**Avis de la Mission Régionale d'Autorité environnementale
Nouvelle-Aquitaine sur
le projet de centrale photovoltaïque au sol de Bourriot-
Bergonce (40)**

n°MRAe 2023APNA185

Localisation du projet : Commune de Bourriot-Bergonce (40)
Maître(s) d'ouvrage(s) : Société Solveona 05
Avis émis à la demande de l'Autorité décisionnaire : Préfète des Landes
En date du : 29 septembre 2023
Dans le cadre de la procédure d'autorisation : Autorisation de défrichement
L'Agence régionale de santé et la préfète de département au titre de ses attributions dans le domaine de l'environnement ayant été consultées.

Habitats d'espèces impactés - extrait EI page 282

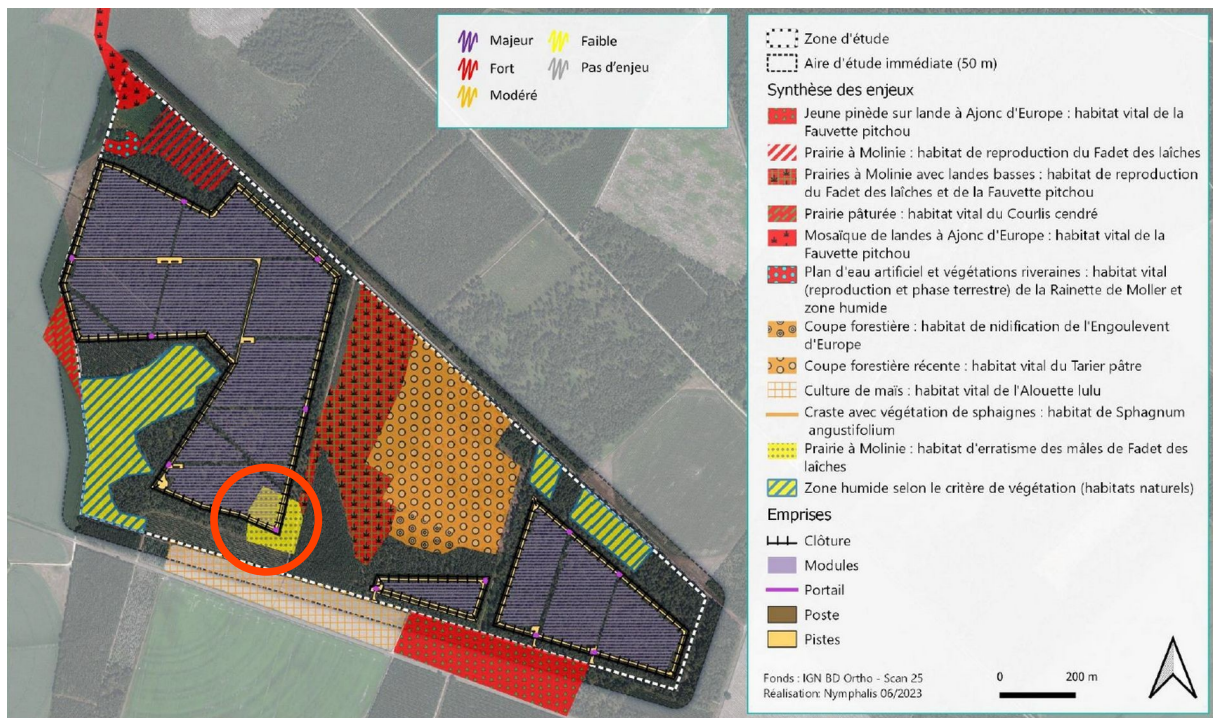
Les obligations légales de débroussaillage (OLD) pourraient, tout comme les travaux forestiers, générer un risque de destruction d'individus selon le mode de gestion mis en place. En phase d'exploitation, les OLD permettraient, selon le dossier, d'hétérogénéiser les milieux terrestres alentours, offrant des espaces plus ouverts et ponctués de bouquets non jointifs toujours utiles au refuge des vertébrés, de l'herpétofaune et de plusieurs espèces à enjeux dont la Fauvette pitchou et l'Engoulevent d'Europe, voire l'Alouette lulu et le Tarier pâtre.

La MRAe **recommande d'évaluer plus précisément les incidences des OLD sur la biodiversité en phase d'exploitation.**

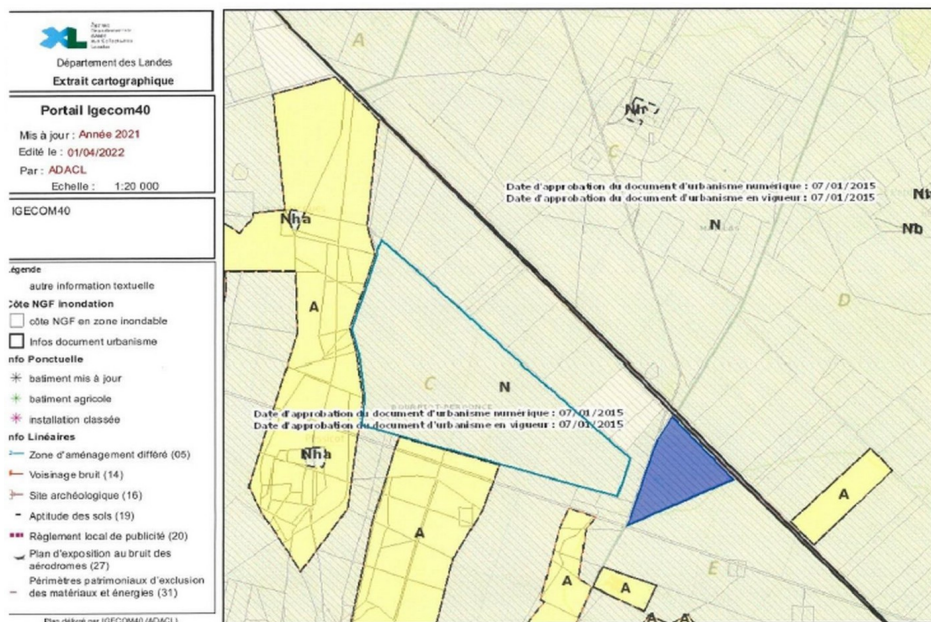
La MRAe relève que le projet s'implante dans un secteur forestier appartenant à un réservoir de biodiversité régional, en décalage avec la stratégie précédemment citée. **Elle recommande donc de renforcer la justification du choix du site par une analyse des surfaces artificialisées bâties et non bâties potentiellement mobilisables à une échelle plus large.**
